OBJET : Observations enquête création centrale CAMBASQUE CAUTERETS.

(3 février – 3 mars). Arrête n° 65 – 2019 -12 -20 – 01 PEPP.

OBJET : Projet micro centrale « Cambasque ». Comptes rendus transmis par « Cauterets Devenir ». Observations ANPER coordination 65.

FORET COMMUNALE DE CAUTERETS
CARTE DES PEUPELEMENTS

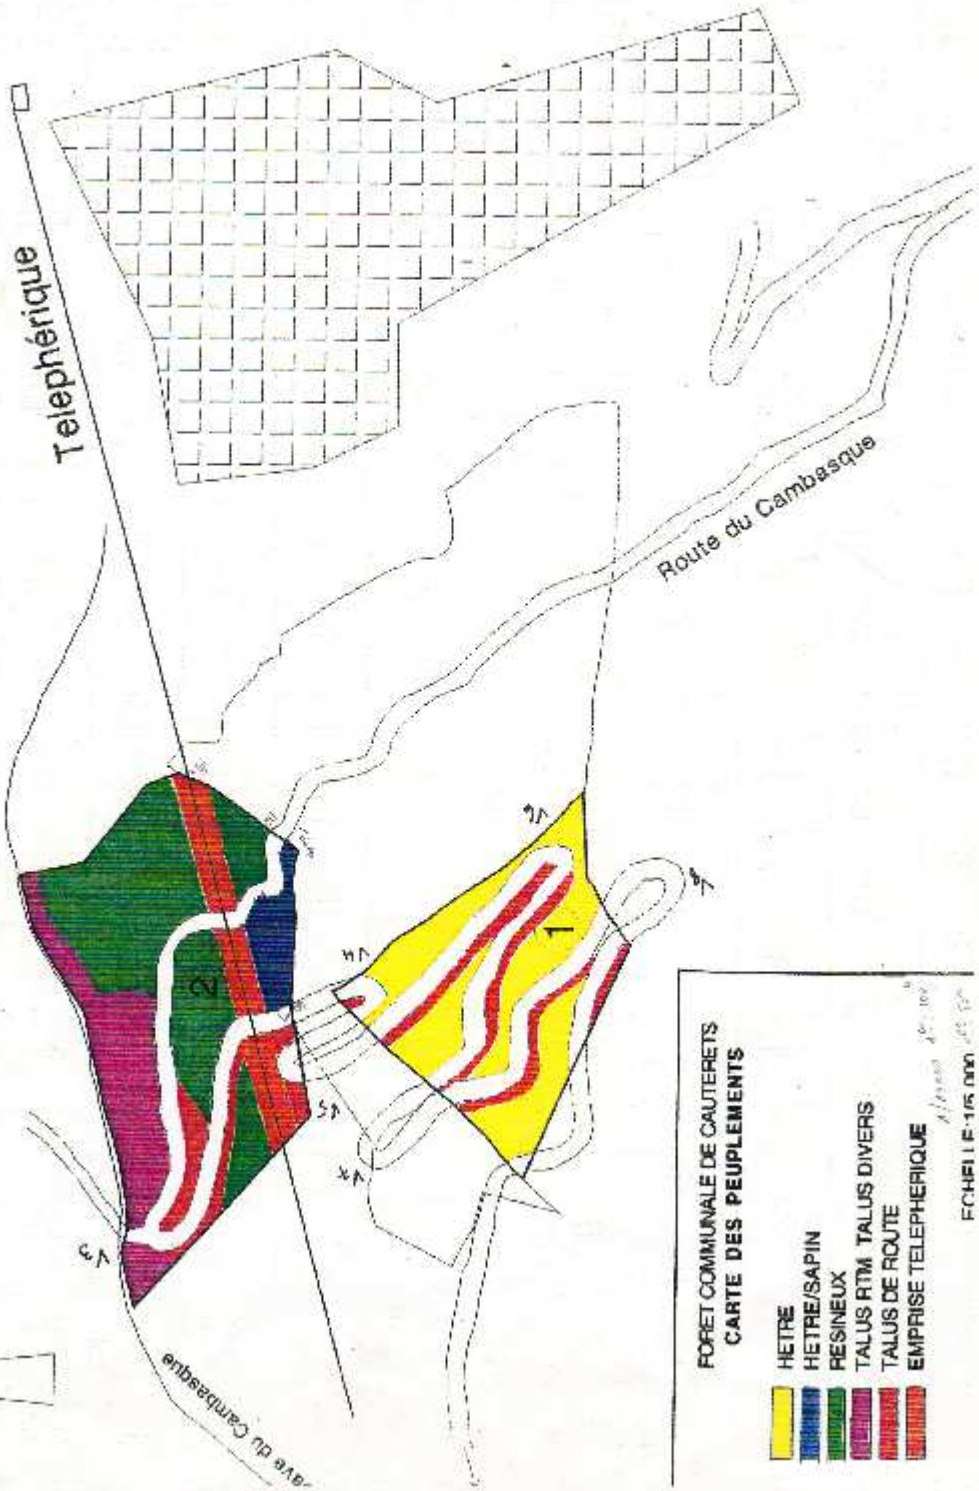
Nous précisons que le plan présenté par l'AMIDEV omet d'inscrire les parcelles (1 et 2) de la forêt communale de Cauterets impactées par le tracé de la canalisation. (Cf, plan ci-joint).

Nous portons à votre connaissance que ces deux parcelles de la forêt communale de Cauterets ont été créées suite aux échanges de terrain entre la forêt domaniale RTM du Péguère et la Forêt syndicale de la vallée de Saint Savin, pour régulariser le foncier

suite à la création de la route du Cambasque. Ces deux parcelles sont voisines de l'ancienne série RTM de la Domaniale du Péguère, dont la géologie est particulièrement sensible, zone de dépôts morainiques, gros blocs et de fines, elles sont classées en « **Protection physique et paysagère (protection du milieu vis-à-vis de risques naturels identifiés d'ordre physique)** ». Nous rappelons que les forêts domaniales, FD Ayré Lisey, FD Péguère, FD Viella, FD Gavarnie, ont été créées fin des années 1890 suite aux grands glissements de terrain et dérochements, les communes ne pouvant financer les travaux. Ce qui se passe actuellement à Viella en dit long sur la fragilité géologique de ces zones.

Photo (3) étiage estival 3 09 2018. 135 l/s.

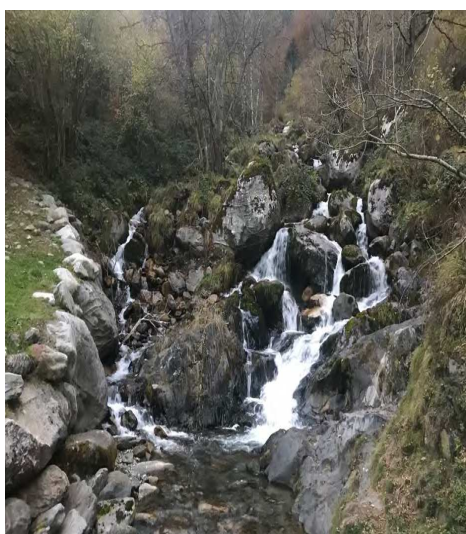
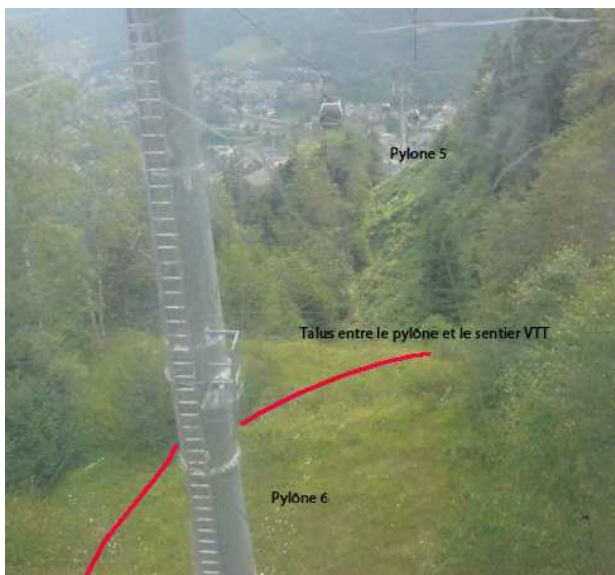
Il ne faut pas être un grand expert pour visualiser les différences de débits à un mois prêt, ou hiver été. Que restera-t-il du DOE (débit objectif d'étiage) pour les photos 2, 3, 4, sis dessus. Ayons en mémoire que le PACC juillet 2018 de l'AEAG prévoit :

- Une baisse moyenne annuelle des débits entre - 20 et - 40 % et de l'ordre de - 50 % en période d'étiage qui seront plus précoces plus sévères et plus longs.
- Nous n'osons imaginer - 50 % des photos 2,3, 4.

- Analyse de la création de l'enfouissement de la canalisation des pylônes 7 à 3.

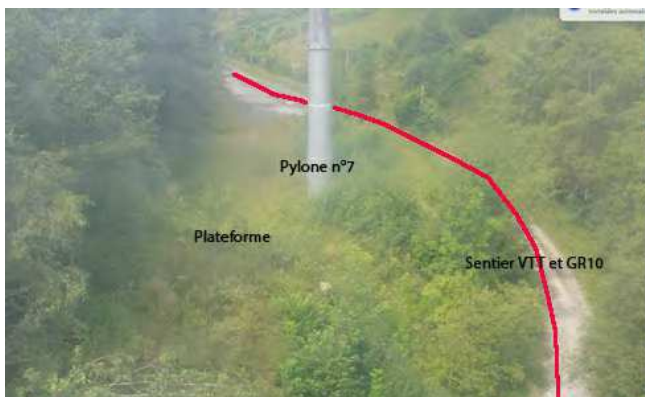
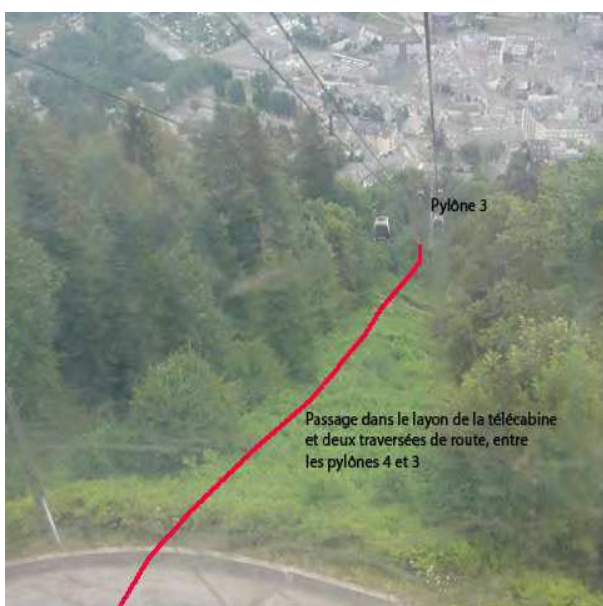
Enterrer une canalisation de 800 mm, à une profondeur de 1,80 m dans cette zone de dépôts morainiques à la jonction des deux anciens glaciers du Vignemale et de la vallée Cambasque, Ilhéou est une prise de risque majeur. La déstabilisation, dans ces pentes en long et en travers très fortes, peut être grave pour :

- La pérennité de la stabilité des pylônes.
 - La ville de Cauterets en aval.
 - D'énormes blocs granitiques vont être mis à jour, (extraction, minage ?)
 - Le risque de captation par le gave ou orage violent de cette saignée ne peut être exclu.
- Analyse de la photo de la prise d'eau.

- Il est hallucinant de voir aussi peu de prise en compte de la transparence des matériaux qui se fera obligatoirement à chaque crue. (Quantités importantes).
- La continuité écologique pour le monde piscicole n'est pas prise en compte.
- Comparez ce site idyllique à la photo de Mr Lardat du 1 février 2015 et vous voyez que le contexte change du tout au tout. Que peut-il arriver si une grosse poche d'eau se forme, après une avalanche, quel cheminement prendra l'eau ?
